改善箇所説明図

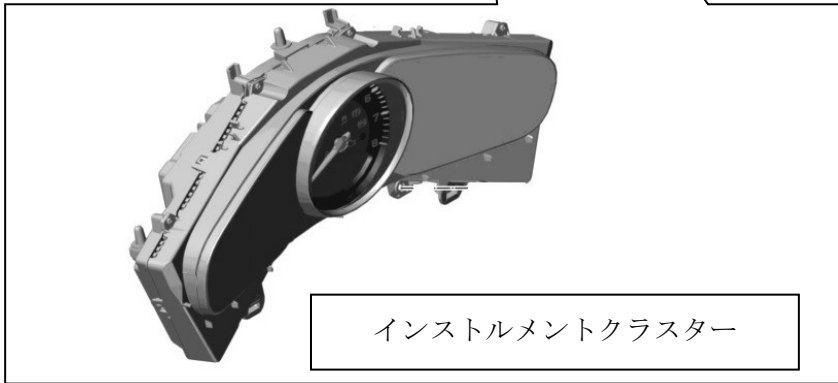
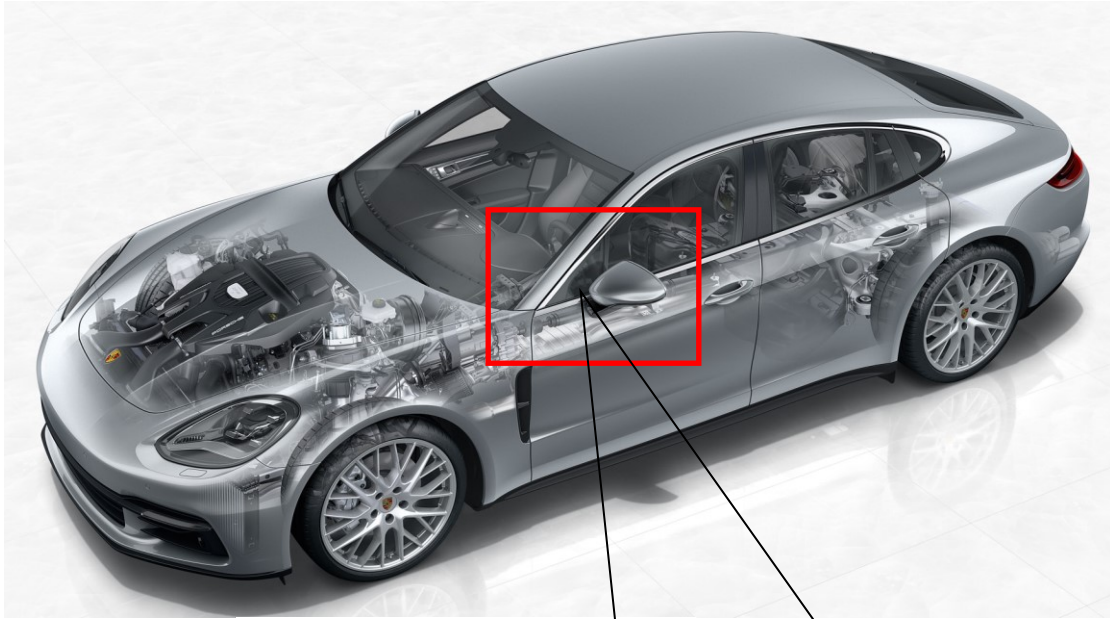
基準不適合発生箇所

横滑り防止機能警告装置において、インストルメントクラスターの制御プログラムが不適切なため、点灯機能点検時に警告灯が点灯しない。そのため、作動不良と誤認されるおそれがある。

改善措置の内容

全車両、インストルメントクラスターの制御プログラムを対策プログラムに書き換える。

識別： 改善済車両には車台番号打刻1桁目の下に黄色ペイントを塗布する。
